# ÚZEMNÍ PLÁN MĚSTA BRNA

Textová část Odůvodnění

Kapitola 19 Vyhodnocení připomínek

**Připomínky k návrhu Územního plánu města Brna pro společné jednání (2024) včetně Vyhodnocení vlivů na udržitelný rozvoj území**

#### 65. Propojení z přeložky III/3846 směr (od Jinačovic) k MÚK na ulici Hradecká

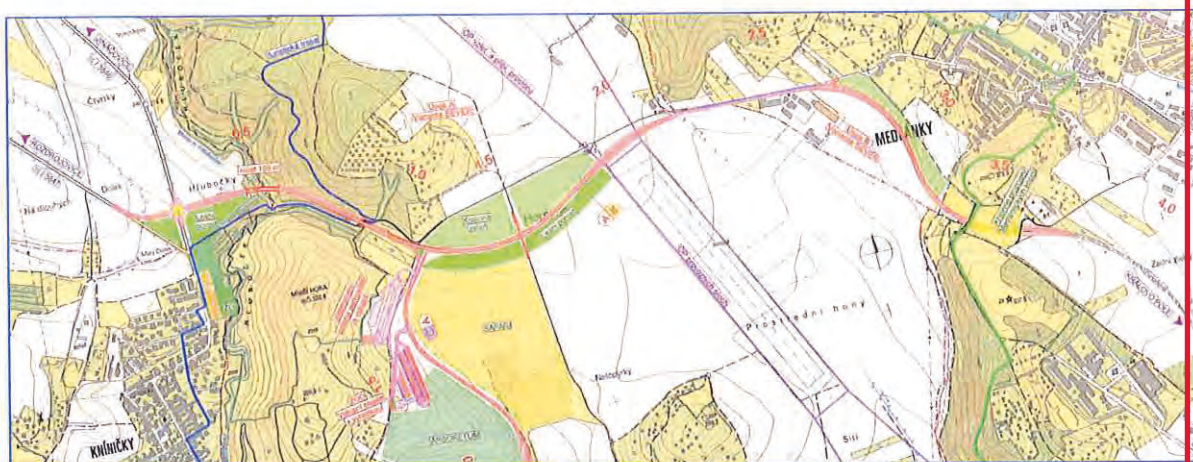
**Odůvodnění:** Město Brno i KAM vlastní i starší vyhledávací studii ing. Kalíka, kde je navrženo i propojení z přeložky III/3846 směr (od Jinačovic) k MÚK na ulici Hradecká. Toto je v dlouhodobém pohledu významné a mělo by být pro obě varianty v předmětné studii zaneseno do nového ÚPmB jako územní rezervy. Skutečností totiž je, že ulice Kníničská má již dnes prakticky naplněnou kapacitu a další její zkapacitňování není příliš reálné, pravděpodobně ani možné (viz např. úzké hrdlo u jezu v Komíně). Přitom dnes na komunikaci Kníničská je sváděna i doprava, jejíž cíle nejsou v Komíně, Jundrově, Pisárkách a Starém Brně, ale jedná se i o vozidla s cíli v oblasti Brno-Střed, resp. v dalších částech města Brna v jeho východní části. Tato vozidla tak křižují Brnem místo toho, aby byla vhodnou komunikací směřována ke svým cílům významně příměji. Toto může právně zajistit propojení z přeložky III/3846 směr (od Jinačovic) k MÚK na ulici Hradecká. Kromě tohoto významného přínosu je možné poukázat na to, že v blízkosti předmětné MÚK na ulici Hradecká je zde návaznost na MHD a je to i lokalita pro velkokapacitní P+R parkoviště.

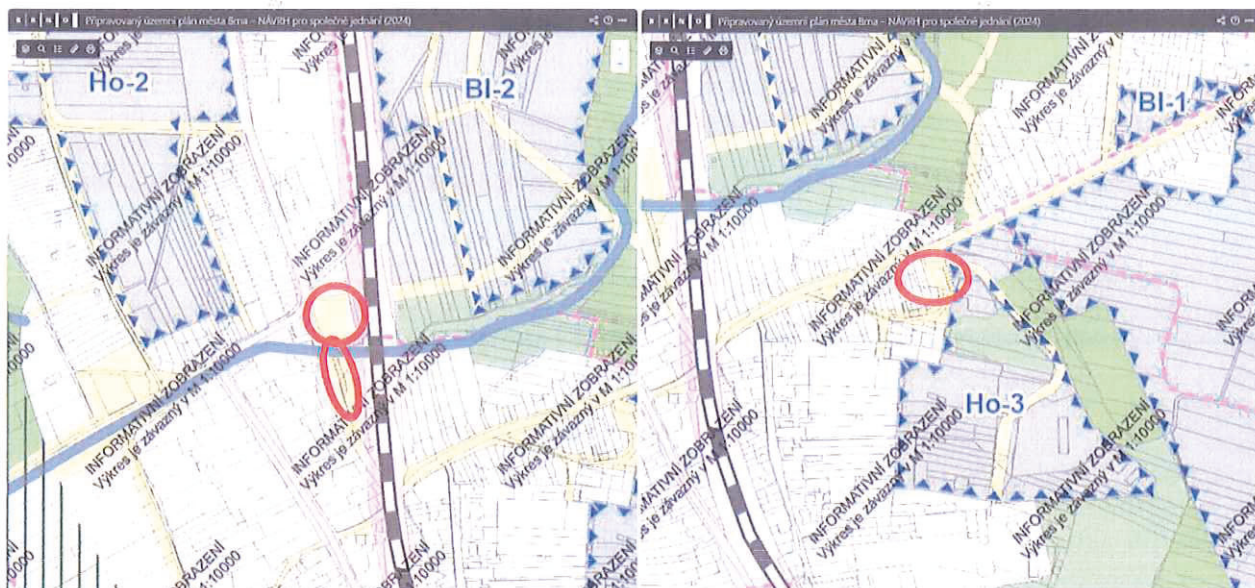
Zastupitelstvo MČ Brno-Tuřany *požaduje* posunutí hranice plochy VL.02 z pozemku p.č. 211/5 v k.ú. Tuřany směrem k prům. areálu „AGRO“ a p.č. 211/5 vyznačit jako plochu PU (Veřejná prostranství všeobecná).
